廃炉発官 30 第 273 号
平成 31 年 1 月 29 日

福島第一原子力発電所 特定原子力施設に係る実施計画 変更認可申請書

中低濃度タンク（DエリアRO濃縮水貯槽）の一部について、RO処理水貯槽及び蒸発濃縮処理水貯槽へ転用することから、下記の通り変更を行う。併せて、線量評価について標高表記に関する記載の適正化を行う。

図 2. 2. 2-1 直接線ならびにスカイライン線の線量評価地点

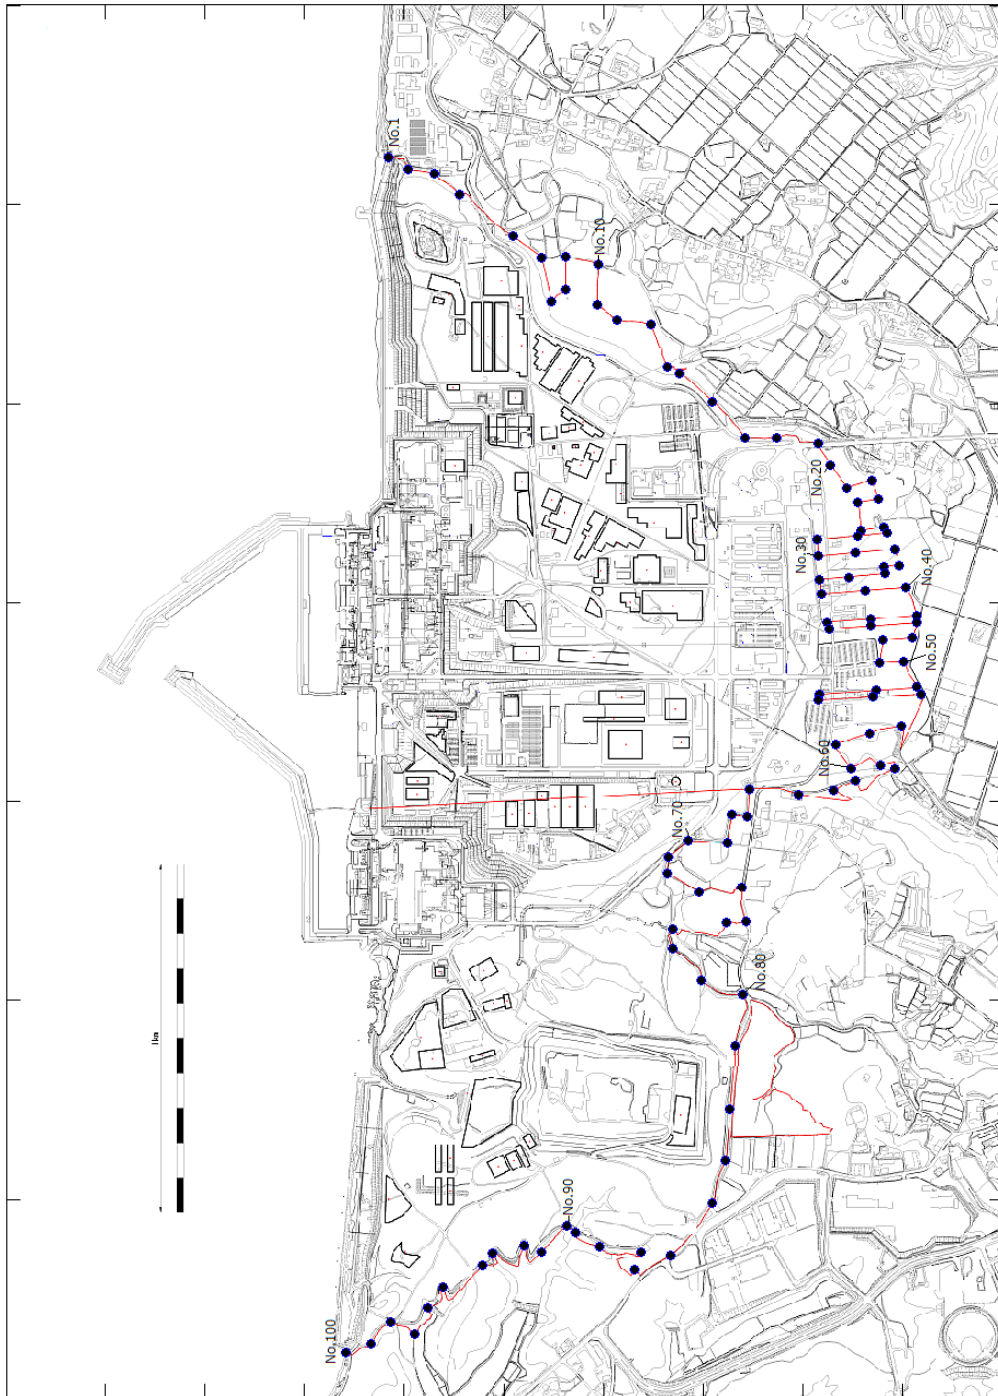
- ・ DエリアRO濃縮水貯槽の一部について，RO処理水貯槽及び蒸発濃縮処理水貯槽への転用に伴う直接線ならびにスカイシャイン線による実効線量の変更
- ・ 標高表記の記載の適正化

タンクエリア全体図

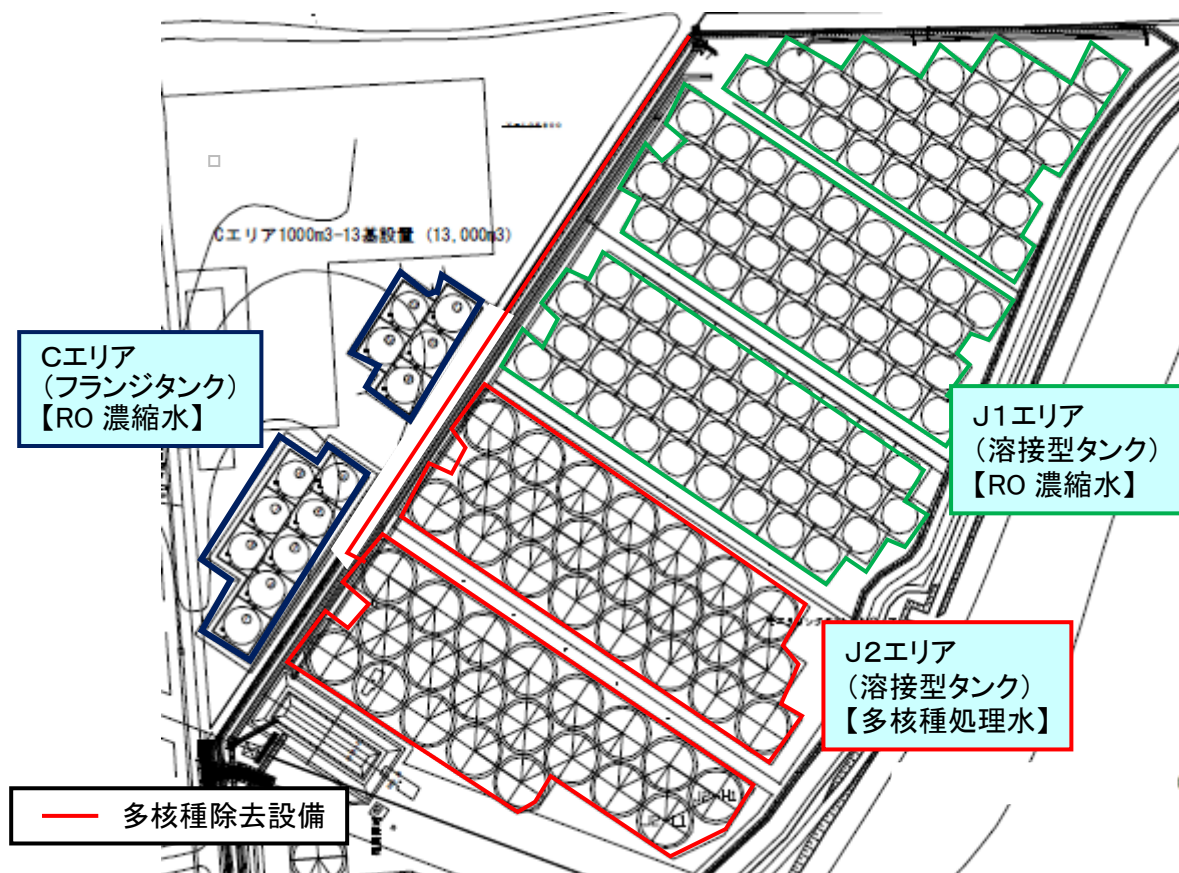
- ・DエリアRO濃縮水貯槽の一部について、RO処理水貯槽及び蒸発濃縮処理水貯槽への転用に伴うタンクエリア詳細図、直接線ならびにスカイシャイン線による実効線量評価の変更及び記載の適正化
